目次

選定図

BMSP型

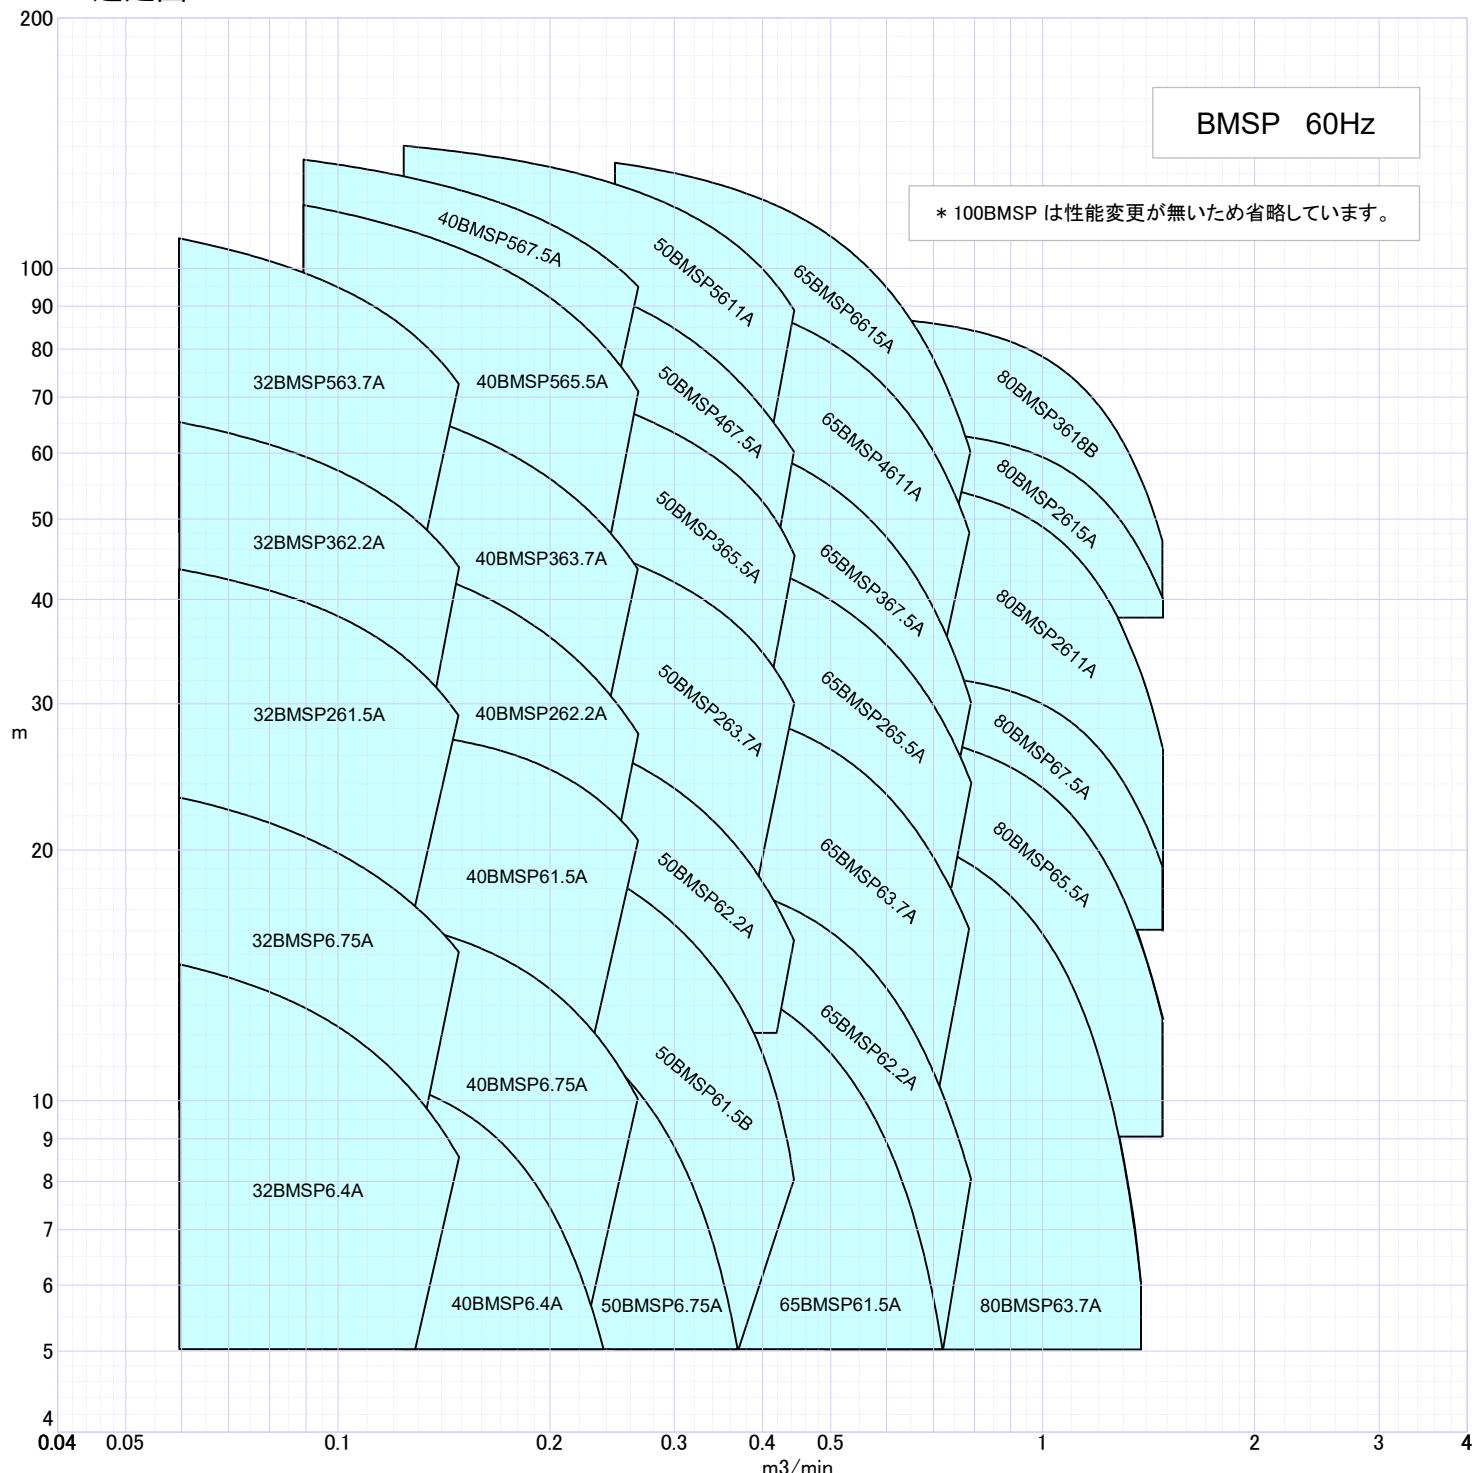
口径 mm	旧機名
32	32BMSP6. 4A
	32BMSP6. 75A
	32BMSP261. 5A
	32BMSP362. 2A
	32BMSP563. 7A
40	40BMSP6. 4A
	40BMSP6. 75A
	40BMSP61. 5A
	40BMSP262. 2A
	40BMSP363. 7A
	40BMSP565. 5A
	40BMSP567. 5A
	50BMSP6. 75A
50	50BMSP61. 5A
	50BMSP61. 5B
	50BMSP62. 2A
	50BMSP263. 7A
	50BMSP365. 5A
	50BMSP467. 5A
	50BMSP5611A
65	65BMSP61. 5A
	65BMSP62. 2A
	65BMSP63. 7A
	65BMSP265. 5A
	65BMSP367. 5A
	65BMSP4611A
	65BMSP6615A
80	80BMSP63. 7A
	80BMSP65. 5A
	80BMSP67. 5A
	80BMSP2611A
	80BMSP2615A
	80BMSP3618A
	80BMSP3618B
100	100BMSP618
	100BMSP622
	100BMSP630
	100BMSP637
	100BMSP2645

新機名	新商品 コード	備考
32BMSP6. 4A	BMSP2122	
32BMSP6. 75A	BMSP2132	
32BMSP261. 5A	BMSP2142	
32BMSP362. 2A	BMSP2152	
32BMSP563. 7A	BMSP2162	
40BMSP6. 4A	BMSP2222	
40BMSP6. 75A	BMSP2232	
40BMSP61. 5A	BMSP2242	
40BMSP262. 2A	BMSP2252	
40BMSP363. 7A	BMSP2262	
40BMSP565. 5A	BMSP2273	
40BMSP567. 5A	BMSP2283	
50BMSP6. 75A	BMSP2322	
50BMSP61. 5B	BMSP2333	性能変更あり
50BMSP62. 2A	BMSP2342	
50BMSP263. 7A	BMSP2352	
50BMSP365. 5A	BMSP2363	
50BMSP467. 5A	BMSP2373	
50BMSP5611A	BMSP2383	
65BMSP61. 5A	BMSP2432	
65BMSP62. 2A	BMSP2442	
65BMSP63. 7A	BMSP2452	
65BMSP265. 5A	BMSP2463	
65BMSP367. 5A	BMSP2473	
65BMSP4611A	BMSP2483	
65BMSP6615A	BMSP2493	
80BMSP63. 7A	BMSP2522	
80BMSP65. 5A	BMSP2532	
80BMSP67. 5A	BMSP2542	
80BMSP2611A	BMSP2552	
80BMSP2615A	BMSP2562	
80BMSP3618B	BMSP2573

※代表性能曲線の変更あり、機名変更あり

吐出し量 m³/min	全揚程 m	吐出し量 m³/min	全揚程 m
0. 060	14. 5	0. 150	8. 5
0. 060	23. 0	0. 150	15. 0
0. 060	43. 5	0. 150	29. 0
0. 060	65. 0	0. 150	43. 5
0. 060	108. 5	0. 150	72. 5

0. 090	11. 0	0. 240	5. 0
0. 090	17. 0	0. 270	10. 0
0. 090	28. 0	0. 270	20. 5
0. 090	47. 0	0. 270	27. 5
0. 090	72. 0	0. 270	43. 5
0. 090	119. 0	0. 270	71. 0
0. 090	135. 0	0. 270	95. 0

0. 125	14. 0	0. 375	5. 0
0. 125	21. 5	0. 450	8. 0
0. 125	30. 0	0. 450	15. 5
0. 125	51. 0	0. 450	30. 0
0. 125	77. 0	0. 450	45. 0
0. 125	105. 0	0. 450	60. 0
0. 125	140. 0	0. 450	89. 0

0. 250	15. 0	0. 730	5. 0
0. 250	19. 0	0. 800	8. 0
0. 250	31. 0	0. 800	16. 0
0. 250	48. 0	0. 800	24. 0
0. 250	67. 0	0. 800	30. 0
0. 250	96. 0	0. 800	48. 0
0. 250	134. 0	0. 800	60. 0

0. 500	22. 0	1. 400	6. 0
0. 500	28. 5	1. 500	12. 5
0. 500	32. 9	1. 500	19. 0
0. 500	56. 5	1. 500	26. 5
0. 500	65. 0	1. 500	40. 0
0. 500	88. 0	1. 500	47. 0
1. 000	52. 0	3. 000	20. 0

1. 000	57. 0	3. 150	22. 0
1. 000	70. 0	3. 150	37. 0
1. 000	81. 0	3. 150	47. 0
1. 000	111. 0	3. 150	45. 0

DWV型

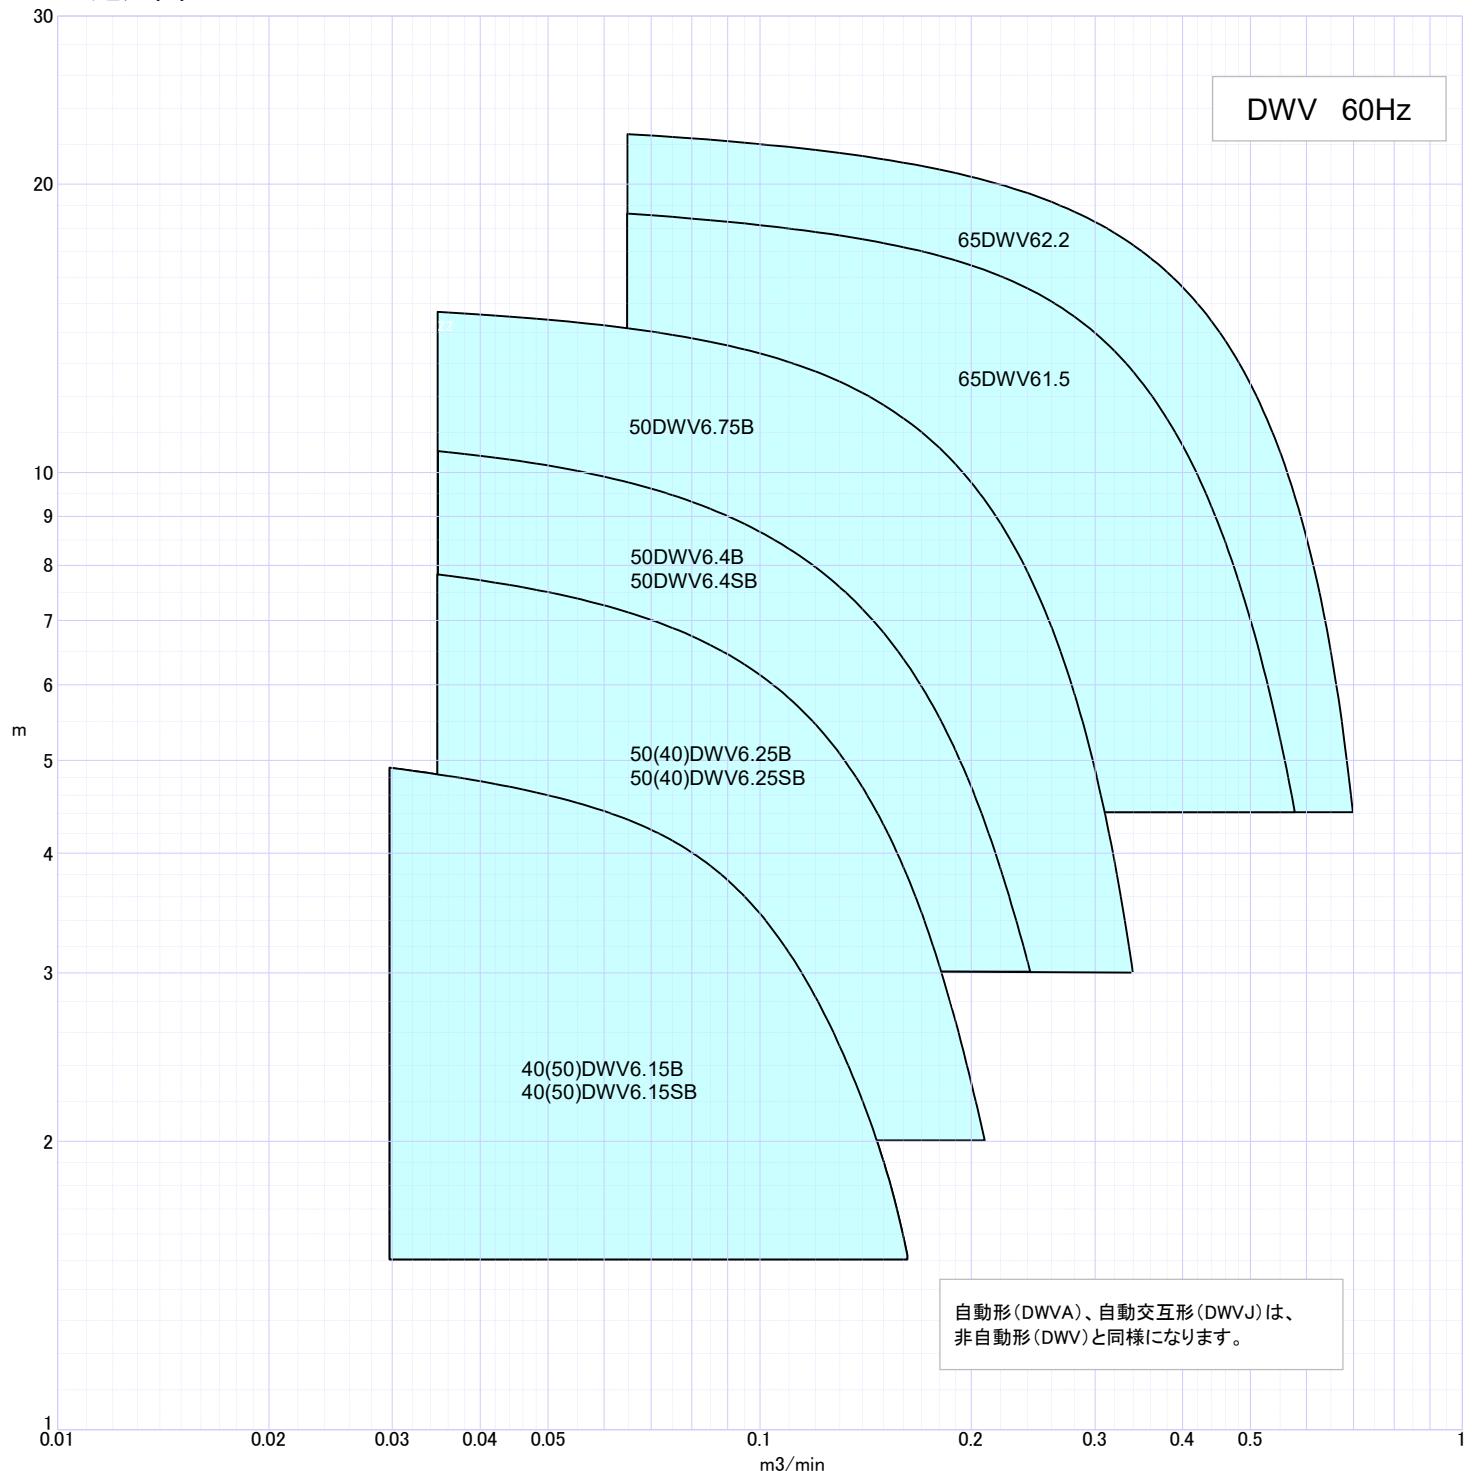
口径 mm	旧機名
40(50)	40 (50) DWV6. 15SA
	40 (50) DWV6. 15A
50(40)	50(40) DWV6. 25SB
	50(40) DWV6. 25B
50	50DWV6. 4SB
	50DWV6. 4B
	50DWV6. 75B
65	65DWV61. 5
	65DWV62. 2

新機名	新商品 コード	備考
40 (50) DWV6. 15SB	DWV2015	性能変更あり
40 (50) DWV6. 15B	DWV2215	性能変更あり
50(40) DWV6. 25SB	DWV2024	
50(40) DWV6. 25B	DWV2224	
50DWV6. 4SB	DWV2034	
50DWV6. 4B	DWV2234	
50DWV6. 75B	DWV2244	
65DWV61. 5	DWV2253	
65DWV62. 2	DWV2263

口径 mm	旧機名
40(50)	40 (50) DWVA6. 15SA
	40 (50) DWVA6. 15A
50(40)	50(40) DWVA6. 25SB
	50(40) DWVA6. 25B
50	50DWVA6. 4SB
	50DWVA6. 4B
	50DWVA6. 75B
65	65DWVA61. 5
	65DWVA62. 2

新機名	新商品 コード	備考
40 (50) DWVA6. 15SB	DWVA2015	性能変更あり
40 (50) DWVA6. 15B	DWVA2215	性能変更あり
50(40) DWVA6. 25SB	DWVA2024	
50(40) DWVA6. 25B	DWVA2224	
50DWVA6. 4SB	DWVA2034	
50DWVA6. 4B	DWVA2234	
50DWVA6. 75B	DWVA2244	
65DWVA61. 5	DWVA2253	
65DWVA62. 2	DWVA2263

口径 mm	旧機名
40(50)	40 (50) DWVJ6. 15SA
	50(40) DWVJ6. 25SB
50(40)	50(40) DWVJ6. 25B
	50DWVJ6. 25B
50	50DWVJ6. 4SB
	50DWVJ6. 4B
	50DWVJ6. 75B
65	65DWVJ61. 5
	65DWVJ62. 2

新機名	新商品 コード	備考
40 (50) DWVJ6. 15SB	DWVJ2015	性能変更あり
50(40) DWVJ6. 25SB	DWVJ2024	
50(40) DWVJ6. 25B	DWVJ2224	
50DWVJ6. 4SB	DWVJ2034	
50DWVJ6. 4B	DWVJ2234	
50DWVJ6. 75B	DWVJ2244	
65DWVJ61. 5	DWVJ2253	
65DWVJ62. 2	DWVJ2263

※代表性能曲線の変更あり、機名変更あり

吐出し量 m³/min	全揚程 m	吐出し量 m³/min	全揚程 m
0.03	4.9	0.162	1.5
0.03	4.9	0.162	1.5
0.035	7.8	0.21	2.0
0.035	7.8	0.21	2.0
0.035	10.5	0.245	3.0
0.035	10.5	0.245	3.0
0.035	15.8	0.345	3.0
0.065	18.5	0.58	4.4
0.065	22.5	0.7	4.4

吐出し量 m³/min	全揚程 m	吐出し量 m³/min	全揚程 m
0.03	4.9	0.162	1.5
0.03	4.9	0.162	1.5
0.035	7.8	0.21	2.0
0.035	7.8	0.21	2.0
0.035	10.5	0.245	3.0
0.035	10.5	0.245	3.0
0.035	15.8	0.345	3.0
0.065	18.5	0.58	4.4
0.065	22.5	0.7	4.4

吐出し量 m³/min	全揚程 m	吐出し量 m³/min	全揚程 m
0.03	4.9	0.162	1.5
0.035	7.8	0.21	2.0
0.035	7.8	0.21	2.0
0.035	10.5	0.245	3.0
0.035	10.5	0.245	3.0
0.035	15.8	0.345	3.0
0.065	18.5	0.58	4.4
0.065	22.5	0.7	4.4

DVSL型

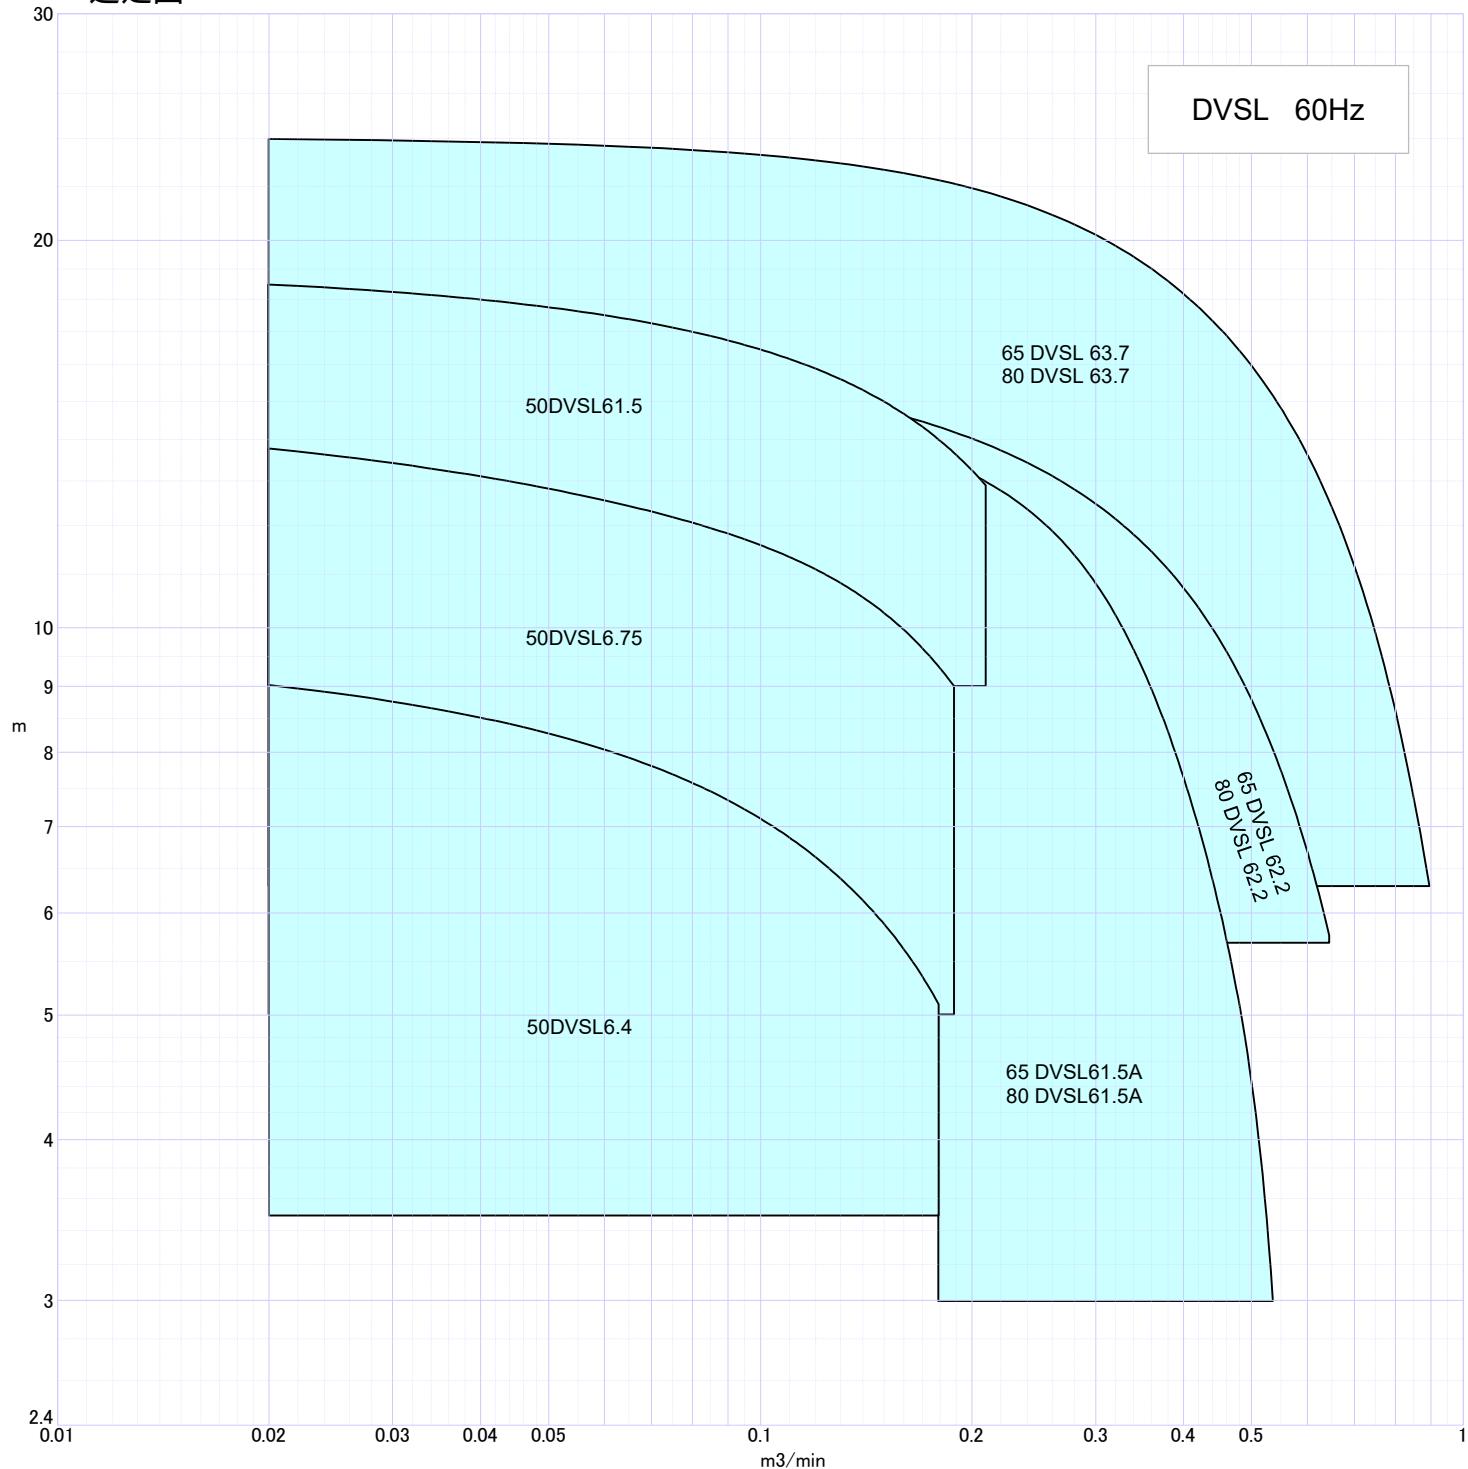
口径 mm	旧機名
50	50DVSL6.4
	50DVSL6.75
	50DVSL61.5
65	65DVSL61.5
	65DVSL62.2
	65DVSL63.7
80	80DVSL61.5
	80DVSL62.2
	80DVSL63.7

新機名	新商品コード	備考
50DVSL6.4	DVSL221	
50DVSL6.75	DVSL222	
50DVSL61.5	DVSL223	
65DVSL61.5	DVSL231	性能変更あり
65DVSL62.2	DVSL233	
65DVSL63.7	DVSL234	
80DVSL61.5	DVSL241	性能変更あり
80DVSL62.2	DVSL243	
80DVSL63.7	DVSL244

※代表性能曲線の変更あり、機名変更あり

吐出し量 m ³ /min	全揚程 m	吐出し量 m ³ /min	全揚程 m
0.020	9.0	0.180	5.1
0.020	13.7	0.190	9.0
0.020	18.5	0.210	12.9
0.180	13.5	0.540	3.0
0.100	15.4	0.650	5.7
0.020	23.9	0.900	6.3
0.180	13.5	0.540	3.0
0.100	15.4	0.650	5.7
0.020	23.9	0.900	6.3

DML2・DMLF型

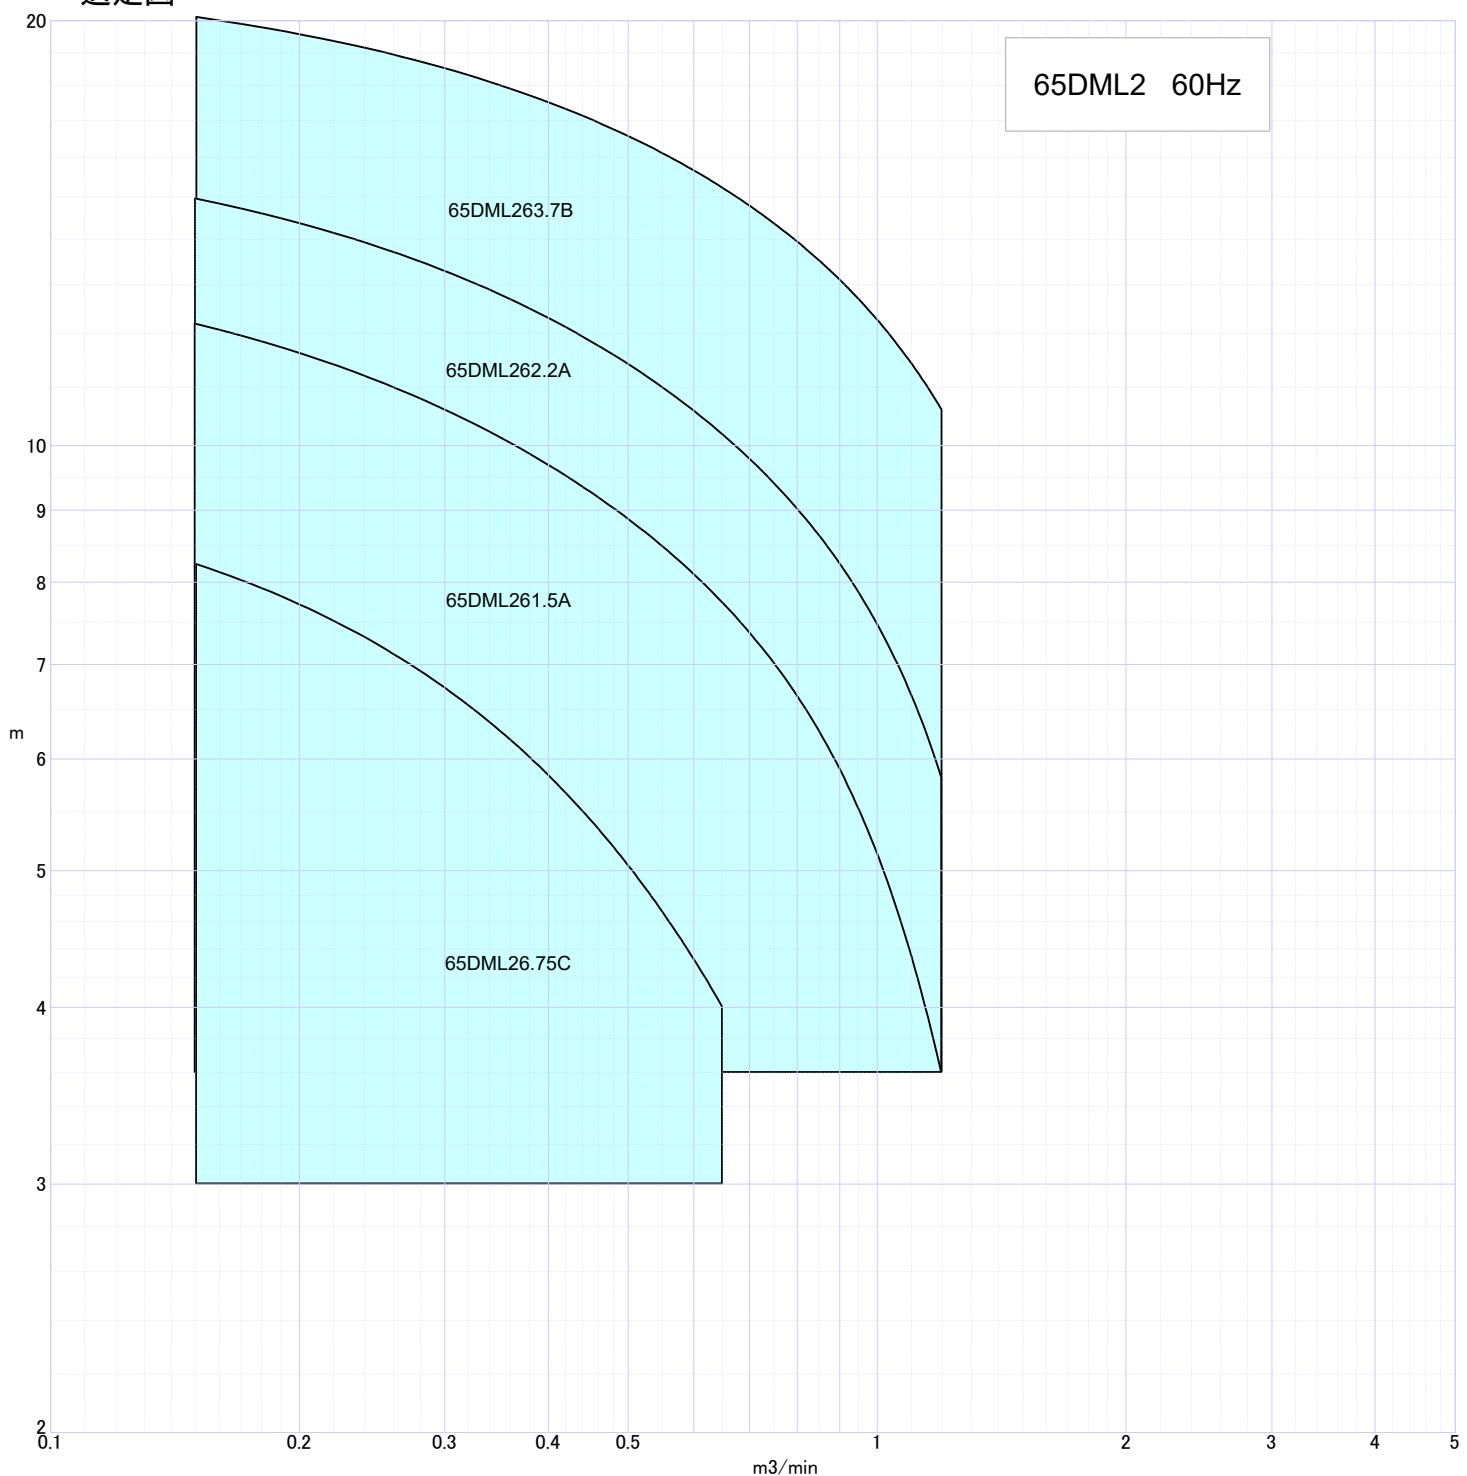
口径 mm	旧機名
50	50DML26.75
65	65DML26.75B
	65DML26.75C
	65DML261.5A
	65DML262.2A
	65DML263.7B
80	80DML261.5A
	80DML262.2A
	80DML263.7A
	80DML265.5A
	80DML267.5A
	80DML2611
	100DML263.7C
100	100DML265.5C
	100DML267.5C
	100DML2611
	100DML2641

新機名	新商品 コード	備考
50DML26.75	DML2212	
65DML26.75C	DML22213	性能変更あり
65DML261.5A	DML22221	
65DML262.2A	DML22232	
65DML263.7B	DML22242	
80DML261.5A	DML22322	
80DML262.2A	DML22332	
80DML263.7A	DML22342	
80DML265.5A	DML22352	
80DML267.5A	DML22362	
80DML2611	DML22371	
100DML263.7C	DML22414	
100DML265.5C	DML22424	
100DML267.5C	DML22434	
100DML2611	DML22441

口径 mm	旧機名
65	65DMLF63.7B
80	80DMLF63.7A
	80DMLF65.5A
	80DMLF67.5A
	80DMLF611
	100DMLF63.7C
100	100DMLF65.5C
	100DMLF67.5C
	100DMLF611
	100DMLF611

新機名	新商品 コード	備考
65DMLF63.7B	DMLF224	
80DMLF63.7A	DMLF234	
80DMLF65.5A	DMLF235	
80DMLF67.5A	DMLF236	
80DMLF611	DMLF237	
100DMLF63.7C	DMLF241	
100DMLF65.5C	DMLF242	
100DMLF67.5C	DMLF243	
100DMLF611	DMLF244

※代表性能曲線の変更あり、機名変更あり

吐出し量 m ³ /min	全揚程 m	吐出し量 m ³ /min	全揚程 m
0.06	10.7	0.67	3.0
0.15	8.2	0.65	4.0
0.15	12.2	1.20	3.6
0.15	14.9	1.20	5.8
0.15	20.1	1.20	10.6
0.15	10.0	1.30	3.0
0.15	13.1	1.81	3.0
0.15	18.6	2.00	6.0
0.15	23.6	2.00	10.7
0.15	28.0	2.00	13.2
0.15	29.5	2.00	18.0
0.28	16.4	2.87	3.5
0.28	21.2	3.65	4.6
0.28	25.0	4.20	5.4
0.28	28.5	4.25	5.5

吐出し量 m ³ /min	全揚程 m	吐出し量 m ³ /min	全揚程 m
0.15	20.1	1.20	10.6
0.15	18.6	2.00	6.0
0.15	23.6	2.00	10.7
0.15	28.0	2.00	13.2
0.15	29.5	2.00	18.0
0.28	16.4	2.87	3.5
0.28	21.2	3.65	4.6
0.28	25.0	4.20	5.4
0.28	28.5	4.25	5.5
